Gemeinde Heidgraben, Aufstellung des Bebauungsplanes Nr. 22 Beteiligung gem. §§ 4 Abs. 2, 3 Abs. 2 und 2 Abs. 2 BauGB

6. Kreis Pinneberg, Der Landrat, Fachdienst Umwelt, Schreiben vom 08.01.2020

Bodenhigiene Untersuchung
Lage der Beprobungsflächen Lila umrandet

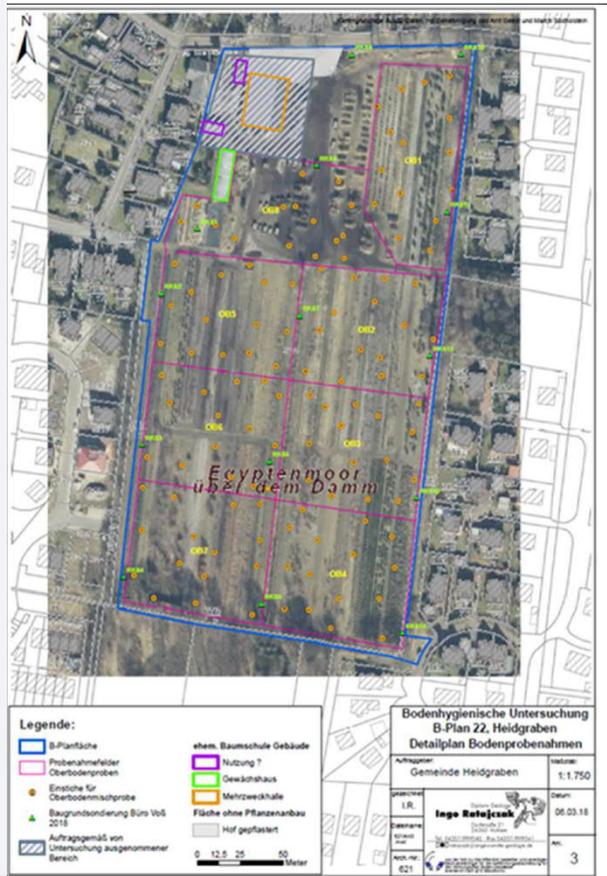
Seit dem Scoping sind der unteren Bodenschutzbehörde keine Informationen über Altablagerung und/ oder schädliche Bodenverunreinigungen bekannt geworden, die eine Untersuchungen in Hinblick auf eine Gefahrerforschung durch die Gemeinde nach sich ziehen würden.

Die Äußerung wird zur Kenntnis genommen.

Auszug aus dem Liegenschaftskataster *mit alten Waldbeständen gemäß St-Waldgesetz*

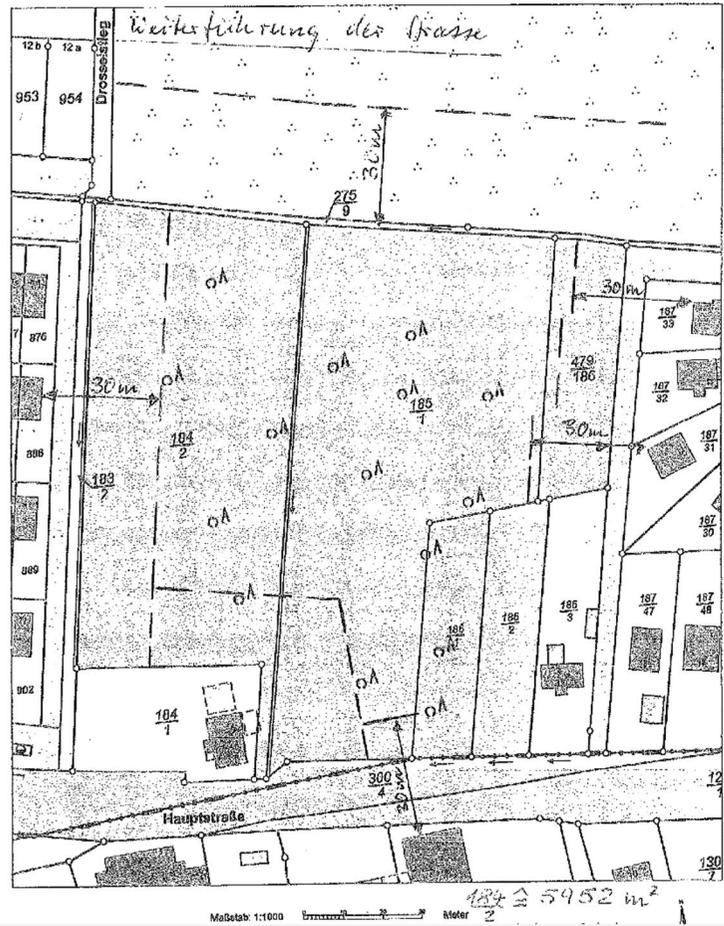
Wie die Lage mit den gesetzlich vorgesehenen Abständen aussehen müsste, entnehmen Sie bitte der beigefügten Karte. Die von der Forstbehörde skizzierte Waldfläche schrumpft erheblich. Da wird es diskussionswürdig, ob die Waldeinschätzung beibehalten werden kann.

Wir bitten deshalb, die in der Vergangenheit für dieses Gemeindegebiet getätigten Planungen und Beschlüsse zu überdenken und insbesondere die Waldeinschätzung der Forstbehörde zu hinterfragen. Dabei könnten der Kreisbrandschutzingenieur und/oder andere Sachverständige hilfreich sein. Bei Rücknahme der Waldeinschätzung hätten Sie für die Gestaltung des B Planes 22 mehr Spielraum und eine bessere Ausnutzung der Fläche. Die oben angeführten Flurstücke würden laut altem Flächennutzungsplan Flächen für landwirtschaftliche Nutzung. Ob Sie dann erneut einen Anlauf nehmen, die betrachteten Flurstücke für eine bauliche Nutzung vorzusehen was einige Eigentümer begrüßen würden—, bleibt selbstverständlich der Gemeindevertretung überlassen.

Die Untere Forstbehörde ist die Fachbehörde für das Fachgebiet Wald. Sie erläuterte der Gemeinde in einem Vororttermin, dass die südlich, an den Geltungsbereich des B-Plans Nr. 22 grenzenden Flächen als Wald beurteilt werden.

Die Gemeinde entscheidet nicht für die Forstbehörde und kann daher auch nicht deren Entscheidungen erläutern.

Die Anregung wird zur Kenntnis genommen.
